## ACTA DE INSPECCIÓN

**CERTIFICAN:** Que los días dieciséis a dieciocho de mayo de dos mil dieciséis, se han personado en la CN Trillo. Esta instalación dispone de autorización de explotación concedida por Orden Ministerial, de fecha 3 de noviembre de 2014.

**CSN/AIN/TRI/16/893**

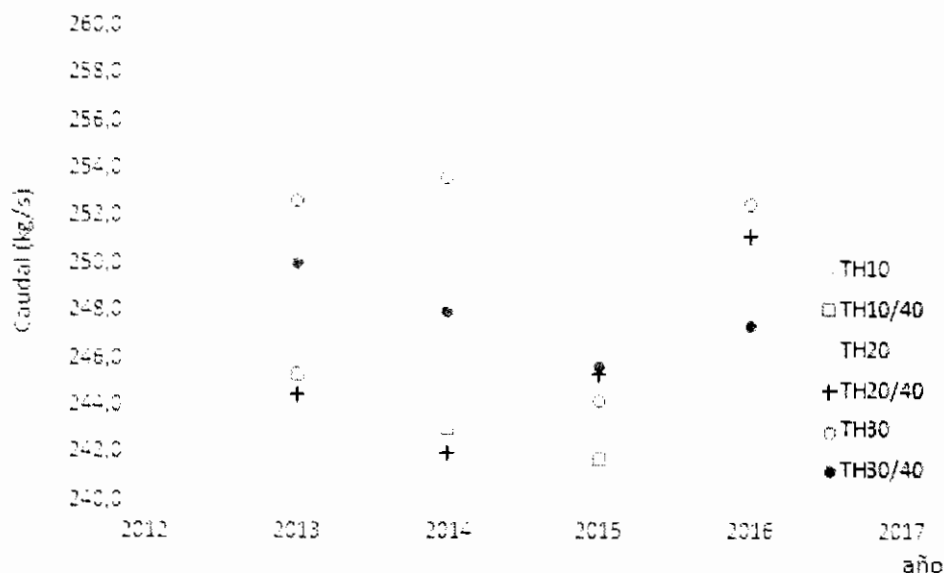
- La inspección revisó los registros correspondientes al PV-T-OP-9132 realizado desde el 2013 al 2015, estando todos los resultados dentro de los criterios de aceptación señalados en el PV.
